REAMENAGEMENT DU POLE D'ECHANGES MULTIMODAL DE CAGNES-SUR-MER

ANNEXE DE LA PIECE E : Mémoire en réponse à l'avis de l'Autorité environnementale

Avis délibéré de l'Autorité environnementale sur le pôle d'échanges multimodal (PEM) de Cagnes-sur-Mer (06)

Avis délibéré n° 2018-45 adopté lors de la séance du 25 juillet 2018

Figure 4 : synthèse de l'état initial de l'environnement

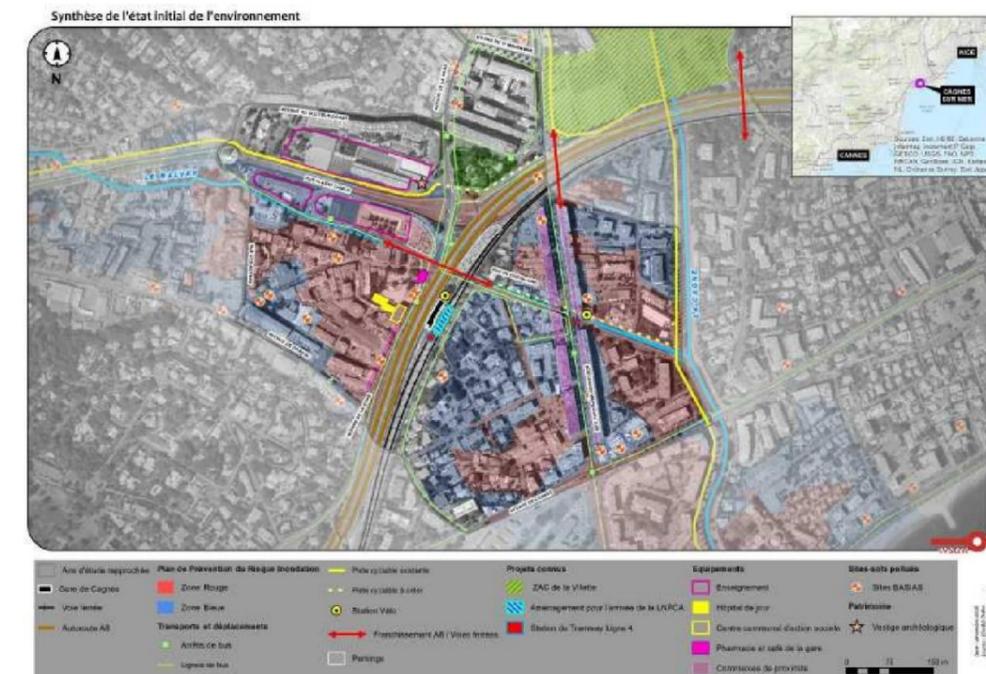
L'Ae recommande de compléter le périmètre de l'état initial de la qualité de l'air et de compléter l'état initial en incluant les mesures pour les polluants préconisés par l'ANSES dans son avis du 12 juillet 2012.

L'Ae recommande de compléter l'état initial du bruit par la présentation des niveaux atteints en période nocturne pour tous les points considérés (PF et PR).
